改善箇所説明図

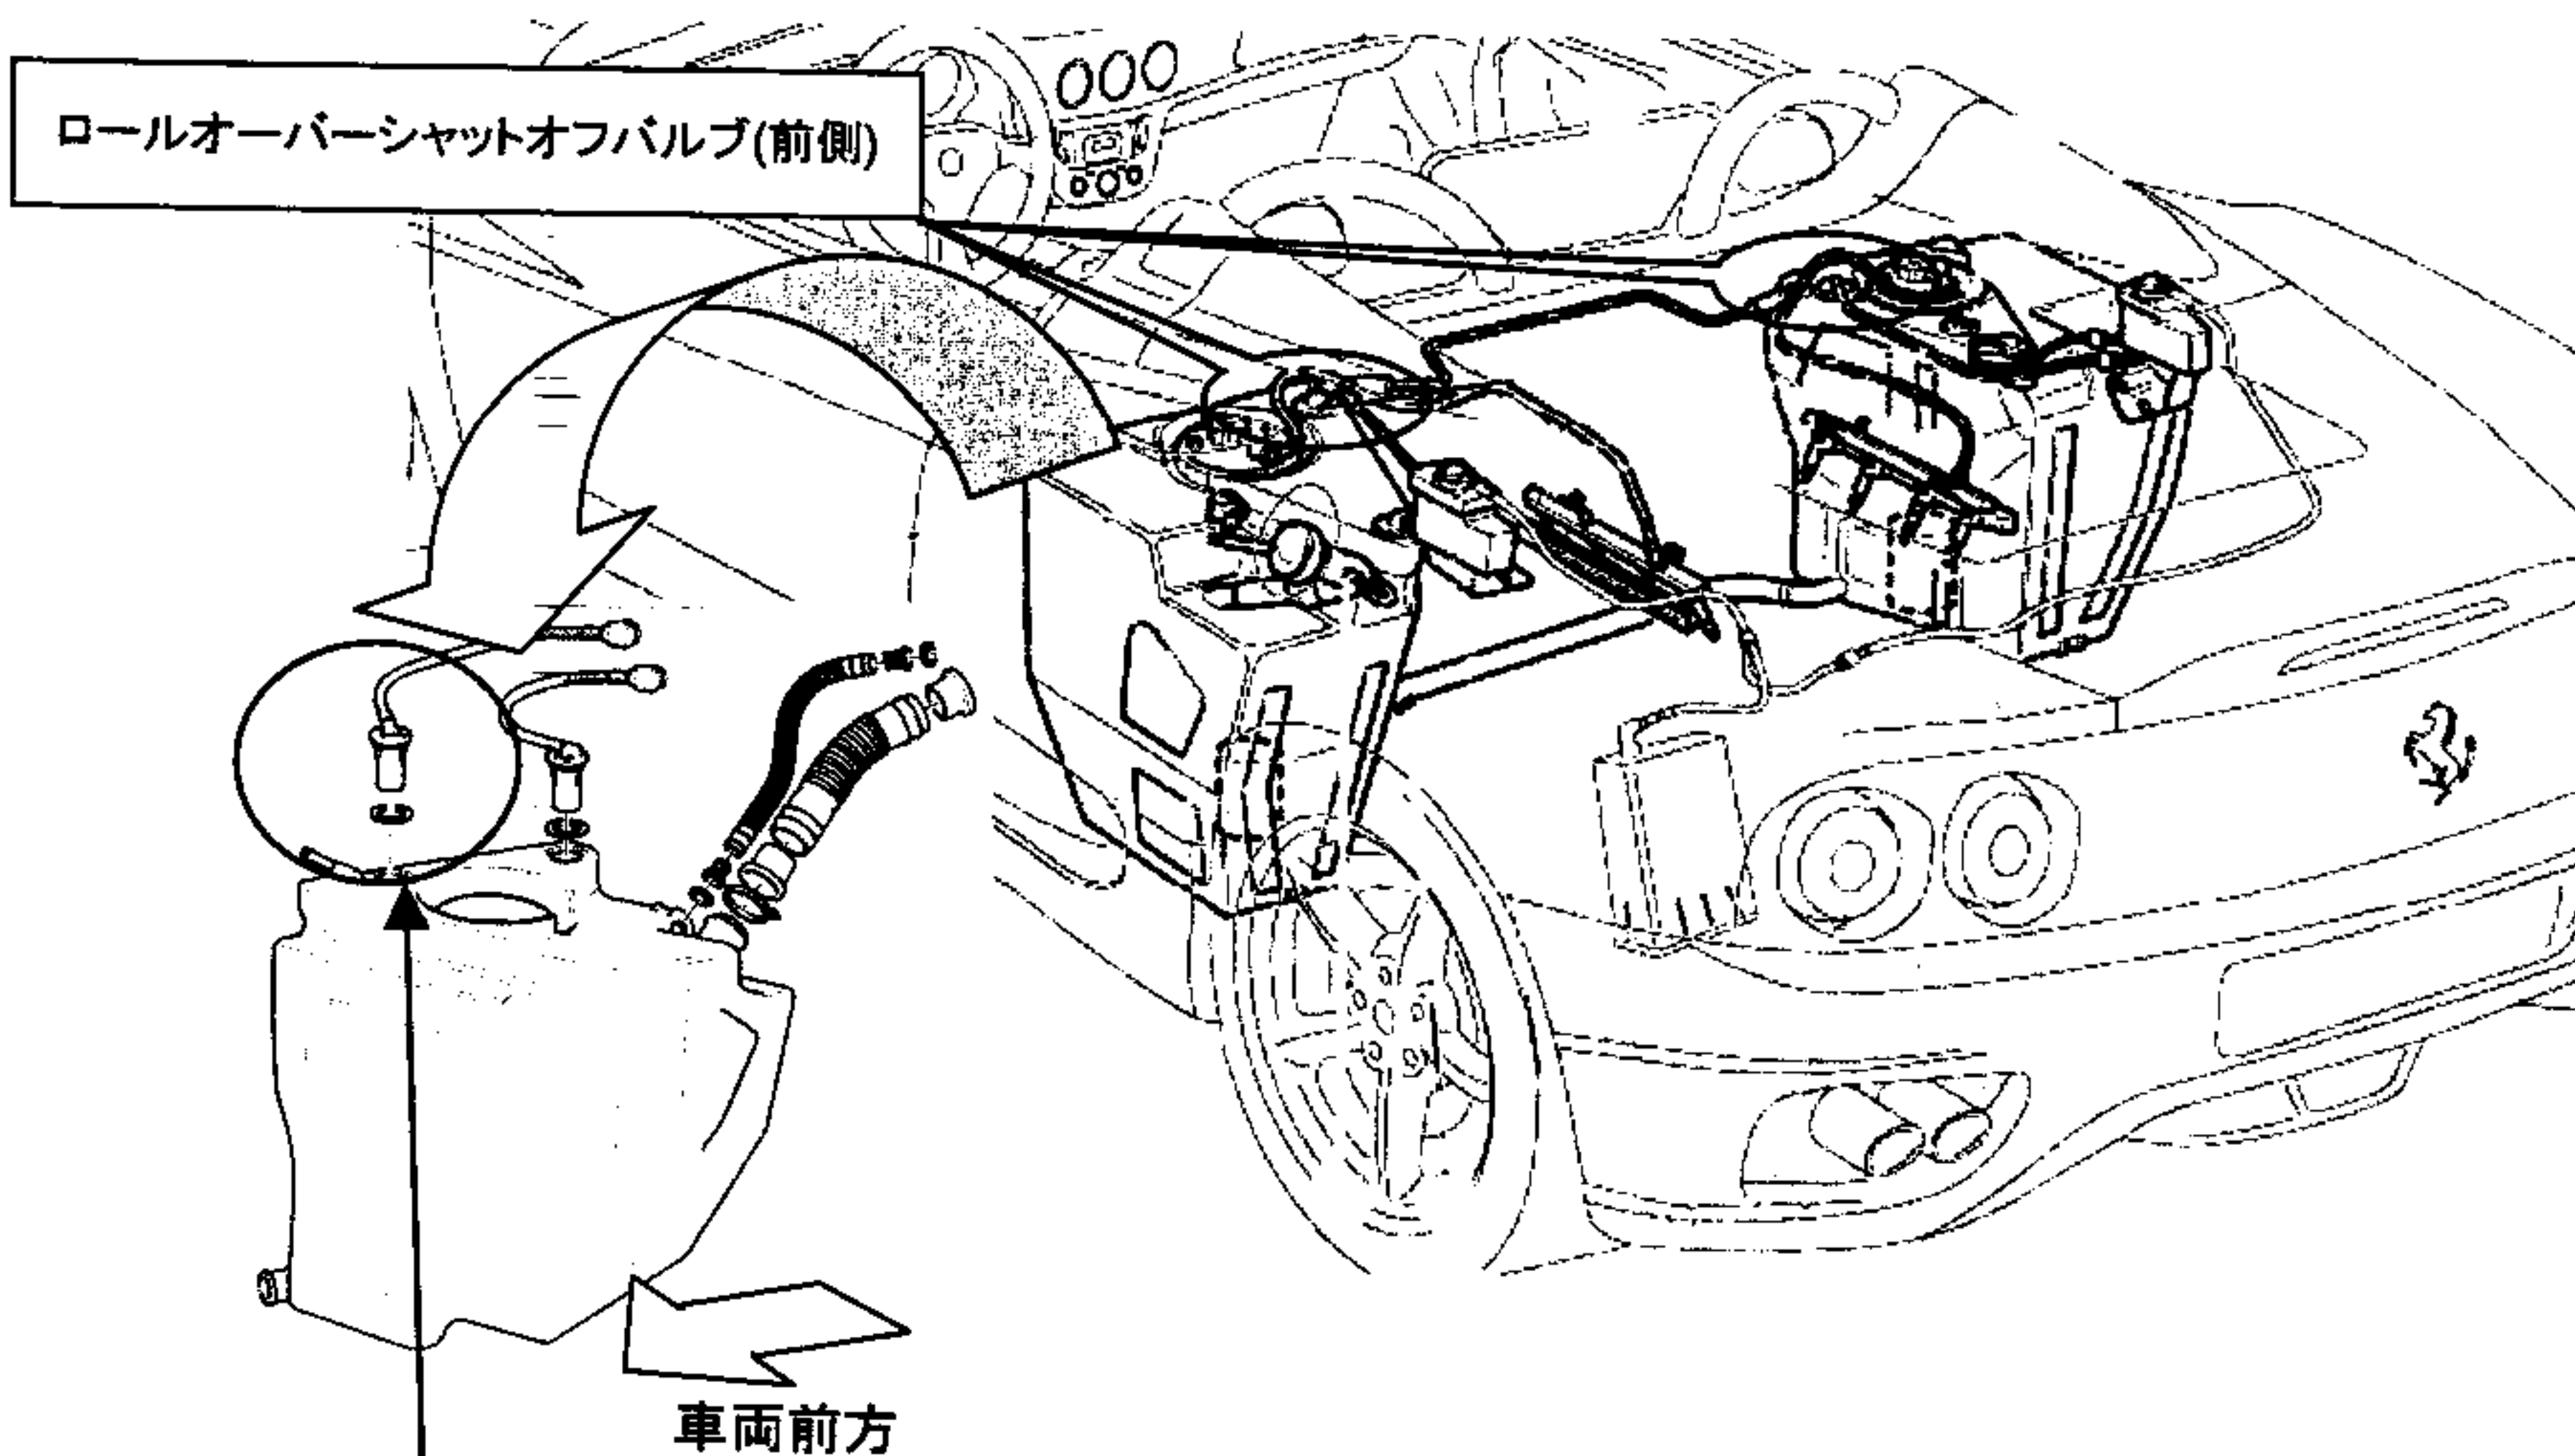
基準不適合箇所

左右燃料タンクとキャニスタを接続するために取り付けられているロールオーバーシャットオフバルブ(前側)のホースの長さが不適切なため、そのまま使用を続けると、当該ホースを取り付けた際に発生する応力により、当該ホースが折損することがある。そのため、エンジン警告等が点灯するとともに、燃料蒸発ガスが漏れ出し、最悪の場合、火災に至るおそれがある。

改善の内容

全車両、左右燃料タンクの前側ロールオーバーシャットオフバルブを対策品と交換する。

識別

対策品は、バルブに接続されたホースが 20mm 延長されている
